PROTOKÓŁ Nr 398A

z kontroli przewodów kominowych w budynku

administrowanym przez MZB Sp. z o.o. BOK Nowe Miasto
położonym w Wałbrzychu przy ul. Piłsudskiego nr 48

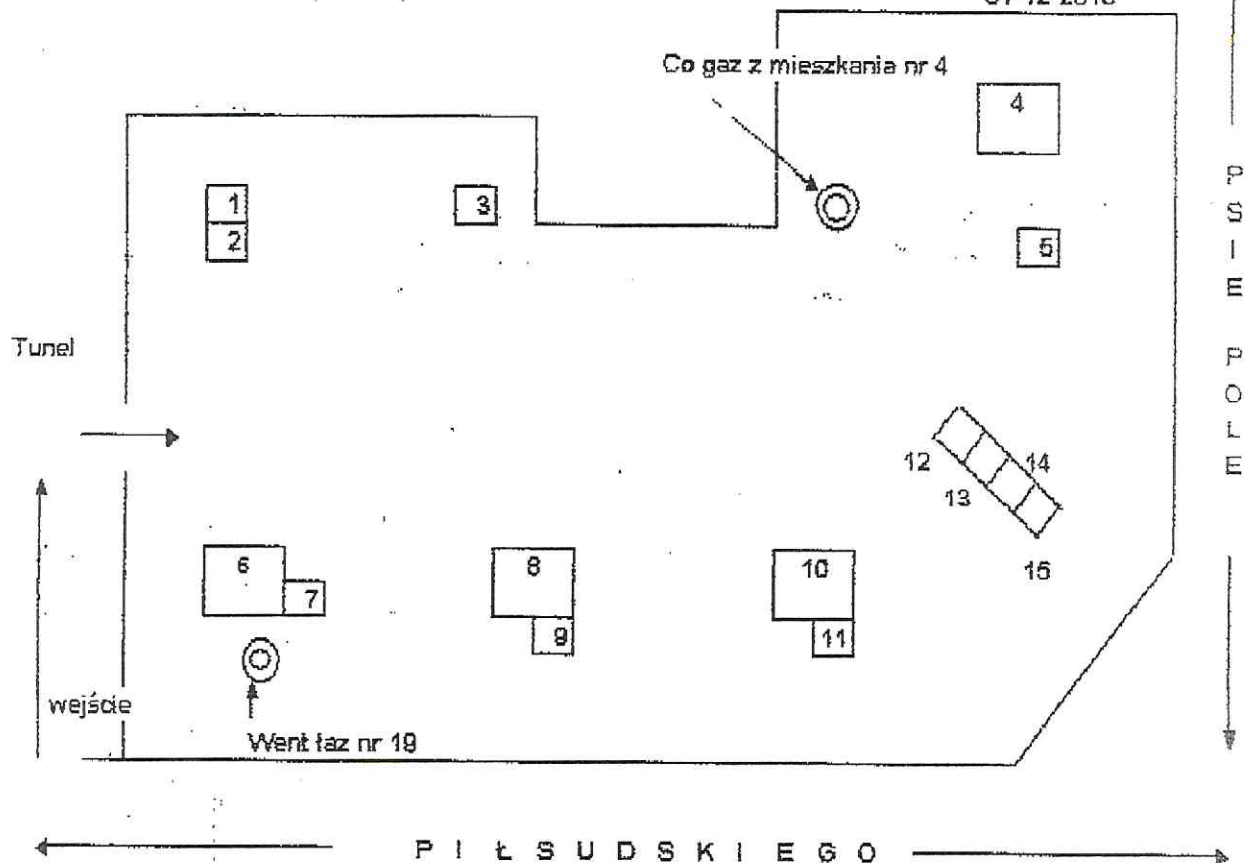
- Mieszk nr 1 bez uwag
- Mieszk nr 2 bez uwag
- Mieszk nr 3 bez uwag
- Mieszk nr 4 bez uwag
- Mieszk nr 5 brak podłączeń
- Mieszk nr 6 bez uwag
- Mieszk nr 7 bez uwag
- Mieszk nr 8 bez uwag
- Mieszk nr 9 nieobecni
- Mieszk nr 10 bez uwag
- Mieszk nr 11 nieprawidłowa wentylacja wywiewna z kuchni na zewnątrz
- Mieszk nr 12 bez uwag
- Mieszk nr 13 bez uwag
- Mieszk nr 14 bez uwag
- Mieszk nr 15 bez uwag
- Mieszk nr 16 bez uwag
- Mieszk nr 17 bez uwag
- Mieszk nr 18 bez uwag
- Mieszk nr 19 bez uwag
- Mieszk nr 20 wentylacja wywiewna z kuchni i łazienki w tym samym przewodzie naprzeciw siebie
